SERVICE INFO – INA 0012

Видимые различия натяжных роликов 531 0628 30

LuK AS номер: 531 0628 30

Рис. 1: 531 0628 30 (старая версия)

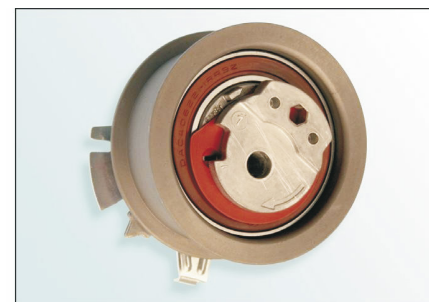
Как следствие непрерывного развития нашей продукции, был модифицирован натяжной ролик 531 0628 30.

- Визуальные характеристики:**
- Эксцентриковый кулак выполнен из металлокерамики.
 - Покрытие поверхности - E-coat (черное).
 - Кольцо уплотнения черного цвета.

- Визуальные характеристики:**
- Эксцентриковый кулак выполнен из литого алюминия.
 - Покрытие поверхности - фосфат цинка (светло-коричневое).
 - Кольцо уплотнения коричневого или черного цвета.

«Старая версия» натяжного ролика **НЕ** исключается и также может быть использована и установлена в соответствии с инструкциями производителя!

При монтаже «новой версии» убедитесь, что покрытие поверхности натяжного ролика не повреждено!
